一般社団法人日本建築板金協会
事務局

第 45 回 全国建築板金競技大会
「技能競技の部 (ZIC)」 課題への質問と回答⑧

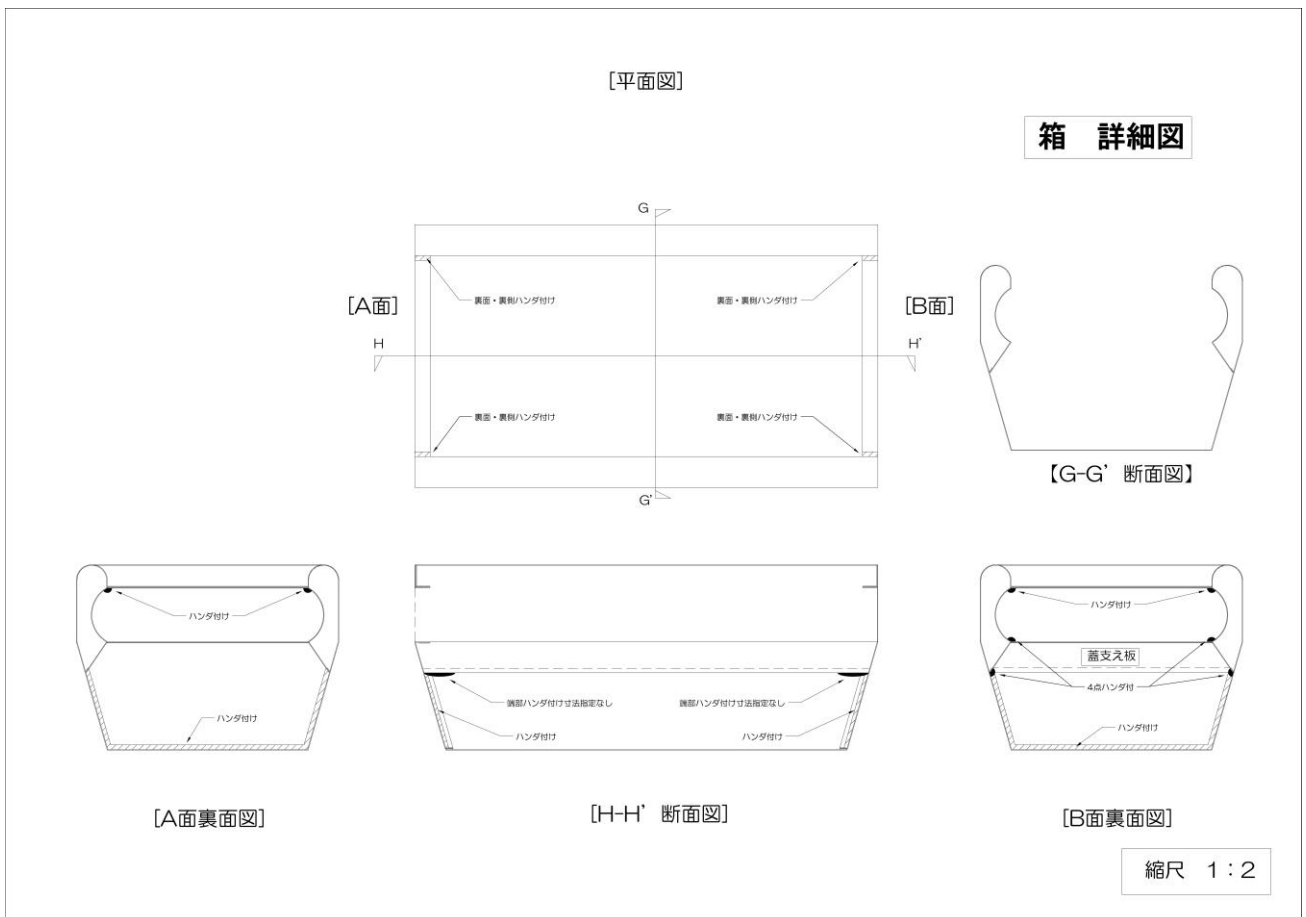
課題への質問と回答⑥では短手と底の繋ぎのハゼ組みについて、その通りと回答していますが
長手側面はどのように納めるのかも回答願います。

長手側面はハゼ組みをせず、折り加工をして納めてください。

詳細図も添付しますので、ご参照ください。
